## 改善箇所説明図

### 改善の内容

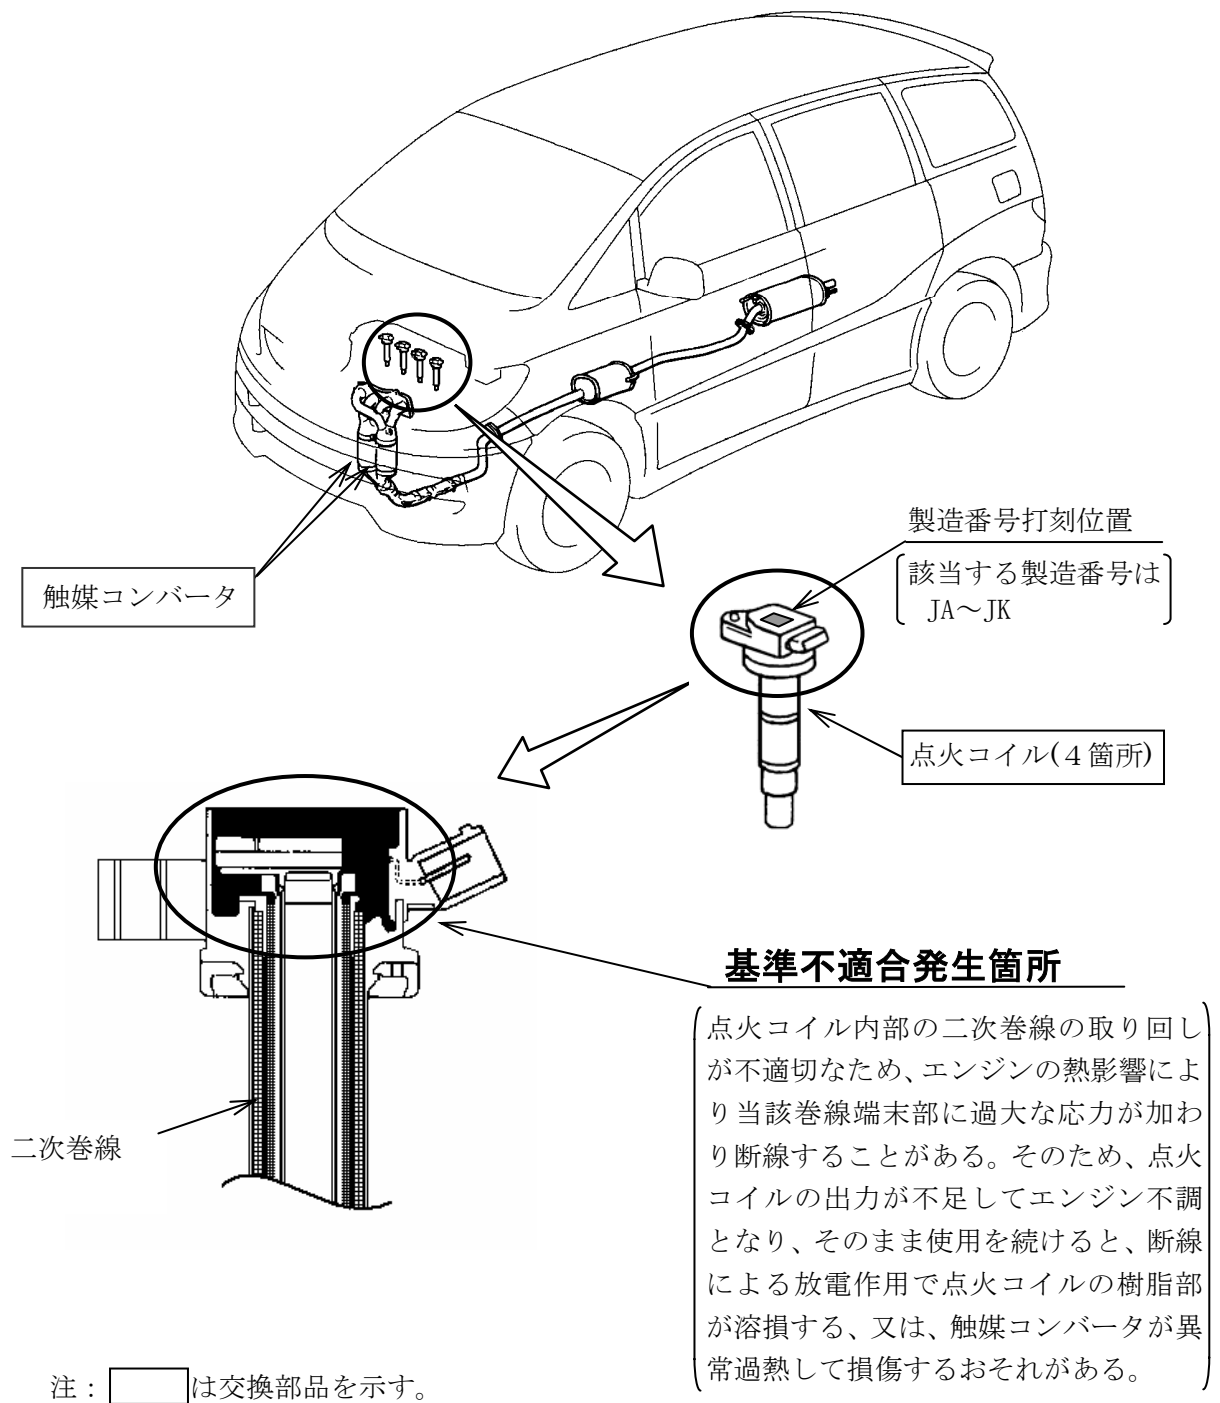
全車両、当該点火コイルの製造番号を確認し、該当するものは点火コイルを対策品と交換する。  
また、エンジン不調のまま使用された車両については触媒コンバータを新品と交換する。

識別:改善済車両にはエンジンルーム内のラジエータサポート左側に黄色ペイントを塗布する。
